DODATEK č. 3

ke smlouvě o dílo ze dne 1. dubna 2019 pro zhotovení stavby
„**Přístavba budovy Jihočeské vědecké knihovny v Českých Budějovicích a stavební úpravy stávající budovy knihovny**", ve znění dodatku č. 1 a ve znění dodatku č.2

ZMĚNOVÝ LIST

PŘEDMET ZMĚNY :	Výtah - změna ocelové konstrukce
PRILOHY KE ZMEN. LISTU :	1) Položkový rozpočet ZL07
KLASIFIKACE ZMĚNY Z HLEDISKA § 222 ZVZ	dle odst. 5 - Dodatečné změny

POHLED 1 - NA STĚNU V OSE 2 - VARIANTA KRUHOVÉ PROSTUPY - REVIZE 01

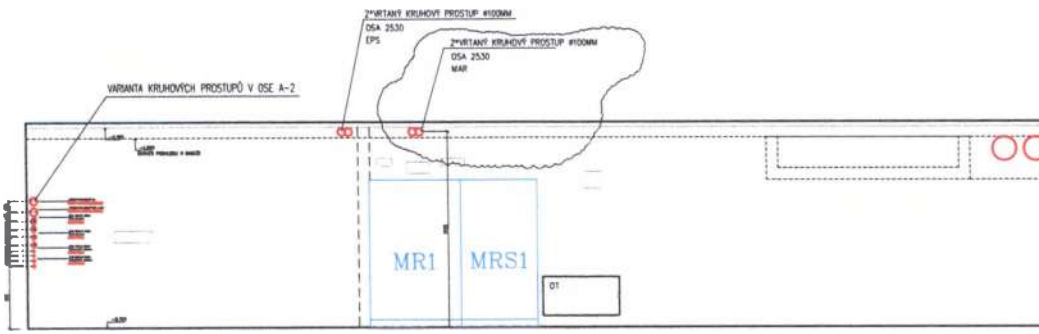
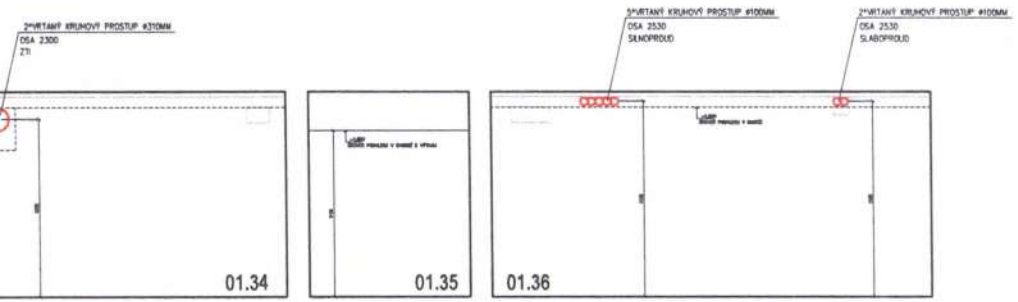
PŘEDMĚT ZMĚNY :	Začištění původních prostupů v 1.PP přístavby				
PŘÍLOHY KE ZMĚN. LISTU :	1) Položkový rozpočet ZL30 2) Zápis z KD č.45 ze dne 4.3.2020_Bod č.3.32. 3) Výkres č.2020.04.02 pohled na stěnu v ose 2 - prostupy				
KLASIFIKACE ZMĚNY Z HLEDISKA § 222 ZVZ	dle odst. 5 - Dodatečné změny				
POŽADOVANY TERMIN PRO ODSOUHLASENI A NARIZENI ZMENY :					
VLIV NA CENU :	Ne ☐	And☑			
Vliv na termin :	Vliv na harmonogram prací (milníky) :		Ne☑	And☐	
	Vliv na datum dokonč. a předání díla :		Ne☑	And☐	
Záruční lhůta v délce dle smlouvy o dílo :			Ne☐	And☑	
Předkládá :	Václav Sálený, vedoucí realizačního týmu				Podpis :
		Datum vystavení :	15.06.2020

3.32	GP předal koordinační výkres pro změnu trasy rozvodů DT v 1.PP. GP projedná se subdodavateli z hlediska proveditelnosti a případného dopadu do ceny díla. GD a TDI žádá o zaslání v DIGI podobě. Zasláno v PDF, Požádáno o zaslání ještě v DWG. GD zpracovává ZL. Od GP žádá upřesnění jak by mělo vypadat zaslepení nepoužitých prostupů a zda by nebylo možno provádět nové prostupy kruhového a ne obdélníkového průřezu. GD požaduje stávající nepoužité prostupy zapravit systémovým materiálem na opravu pohledových betonových ploch. GD upozorňuje na pracnost a cenovou náročnost této úpravy a problematiku volby správného odstínu zapravovacího materiálu. JVK žádá GP o uvážení jiného finančně méně náročného řešení. GP navrhuje zůstat u původně navrhovaného řešení: zaházet otvory betonem nebo úlomky betonu a cementovou maltou a na lícové straně v garážích provést finální vrstvu cca 2-3mm korekční malta na pohledový beton (např.: MC-Bauchemie; Emcefix Spachtel F; konzultováno s: Pavel Kukla, +420 602 206 922 pavel.kukla@mc-bauchemie.cz). Jeden 25kg pytel vyjde cca na 500,- a práce; s panem Kuklou jsme se shodli, že asi není levnější způsob zapravení děr. Z jiné stavby s PB máme dobré zkušenosti s kosmetikou fy MC-Bauchemie.	GD zapracuje do ZL	4.3.2020

2*VRTANÝ KRUHOVÝ PROSTUP Ø310MM
OSA 2300
Z1
01.34
01.35
5*VRTANÝ KRUHOVÝ PROSTUP Ø100MM
OSA 2530
SILNOPROUD
2*VRTANÝ KRUHOVÝ PROSTUP Ø100MM
OSA 2530
SLABOPROUD
01.36

Číslo zakázky	Číslo výkresu	Změna	Strana
T-0001994396	T-0001994396-010-B-3-2	A	4 (4)

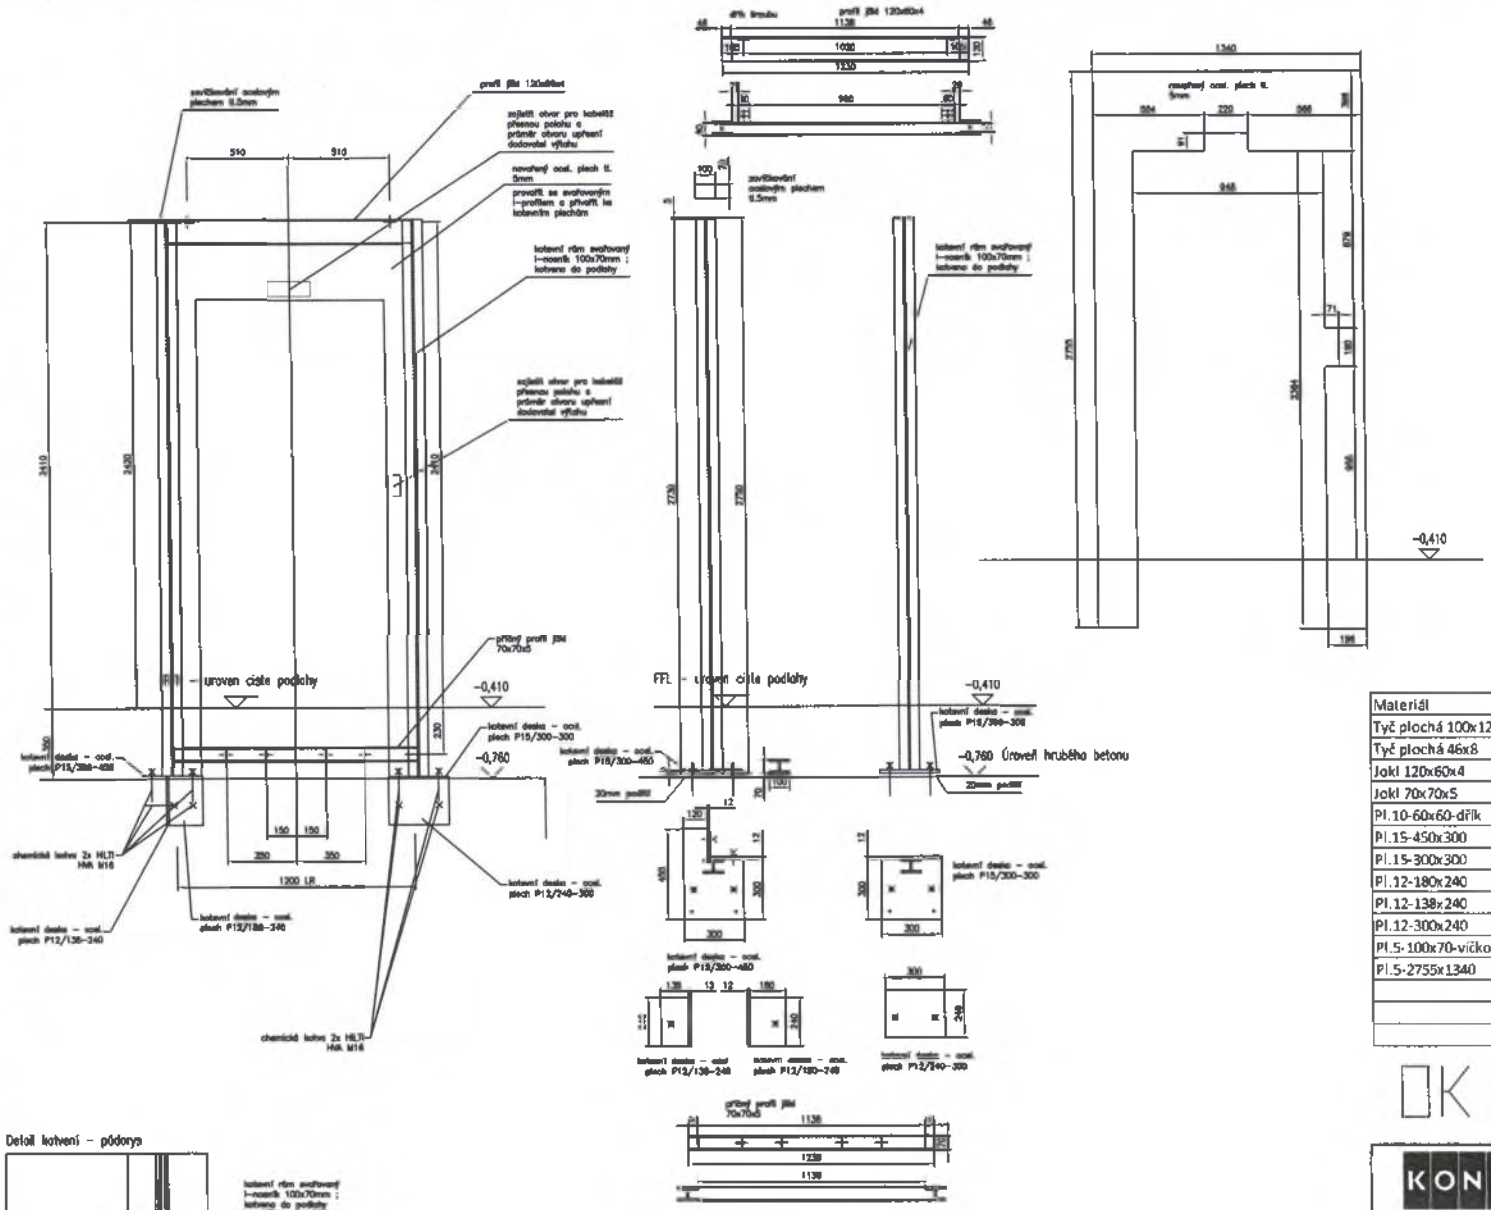
PŘEDMĚT ZMĚNY :	Ocelová konstrukce dveří ve výtahové šachtě
PŘÍLOHY KE ZMĚN. LISTU :	1) Položkový rozpočet ZL31 2) Výkres č. T-001994396-010-B-3-2 - ocelová konstrukce výtahu 3) Fotodokumentace
KLASIFIKACE ZMĚNY Z HLEDISKA § 222 ZVZ	dle odst. 5 - Dodatečné změny
POŽADOVANÝ TERMÍN PRO ODSOUHLASENÍ A NAŘÍZENÍ ZMĚNY :

ZL č. 31
PŘEDMĚT ZMĚNY: **Ve výkrese statiky nebylo řešeno. Bylo dopřesněno GP po výběru dodavatele výtahu.**
ZDŮVODNĚNÍ NEZBYTNOSTI ZMĚNY (požadavek OPP, technické důvody, požadavek zadavatele): **Jedná se o změnu projektové dokumentace, kterou vypracoval GP.**
ZDŮVODNĚNÍ NEMOŽNOSTI ODDĚLENÍ PRACÍ A SAMOSTATNÉHO ZADÁNÍ:
VYJÁDŘENÍ ZADAVATELE:
VYJÁDŘENÍ TDS: Rozsah předmětného plnění odpovídá skutečnosti.
DALŠÍ VYJÁDŘENÍ:
